DODATEK Č. 1

„MŠ Štefánikova – Dopadová plocha s herními prvky“

číslo: ZL č. 1
„MŠ Štefánikova – Dopadová plocha s herními prvky“

Výměra EPDM plochy: **12 m²**

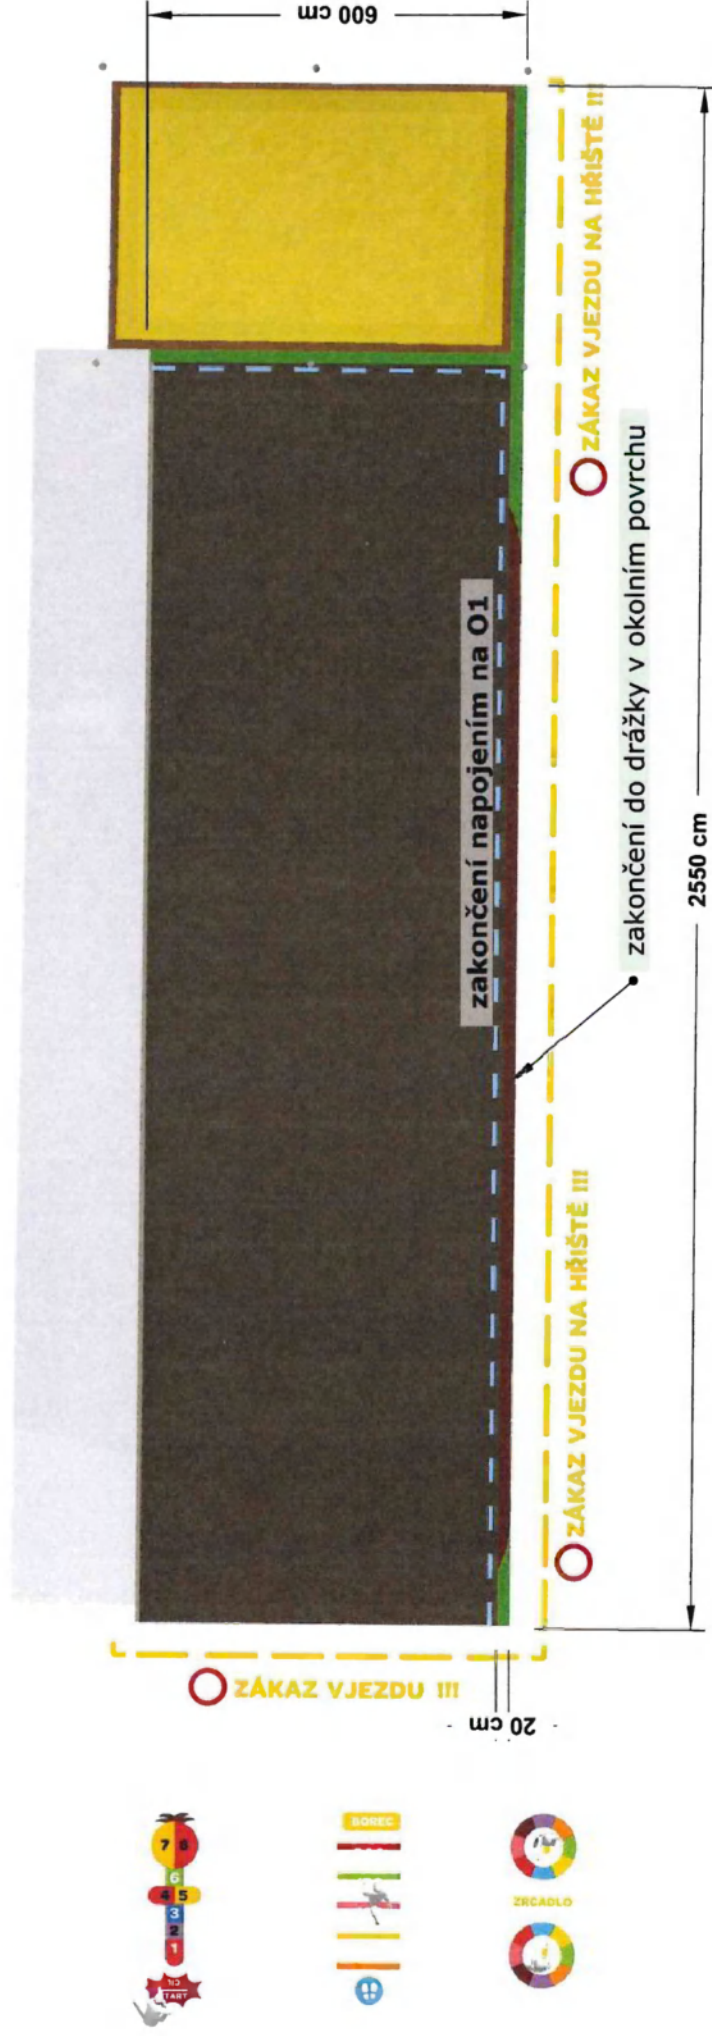
V průběhu konání kontrolního dne č. 1 dodavatel doporučil investorovi provedení dodatečných termoplastických barevných prvků okolo dopadové plochy pro zvýšení její bezpečnosti (barevné přerušované čáry a značky se zákazem vjezdu) a termoplastických barevných prvků v prostoru mezi dopadovou plochou a původním chodníkem pro doplnění dopadové plochy o další herní prvky pro děti (skákáací panák, zrcadlo, skok z místa). Investor a technický dozor stavebníka s tímto doporučením souhlasil a tato skutečnost byla uvedena do Zápisu z kontrolního dne č. 1. Dodatečné práce jsou uvedené v příloze č. 3 Rozpočet VÍCEPRÁCE.

- dodávka a montáž 1 ks termoplastického barevného prvku „Skákový panák“
- dodávka a montáž 1 ks termoplastického barevného prvku „Zrcadlo“
- dodávka a montáž 1 ks termoplastického barevného prvku „Skok z místa“
- dodávka a montáž 3 ks termoplastického barevného prvku „Zákaz vjezdu“
- dodávka a montáž 3 ks termoplastického barevného prvku „Nápis Zákaz vjezdu“
- dodávka a montáž 30 ks termoplastického barevného prvku „Čára přerušovaná“
- ostatní práce – vyčištění plochy před instalací prvků, rozměření prvků, doprava pracovníků a materiálů ze sídla dodavatele.
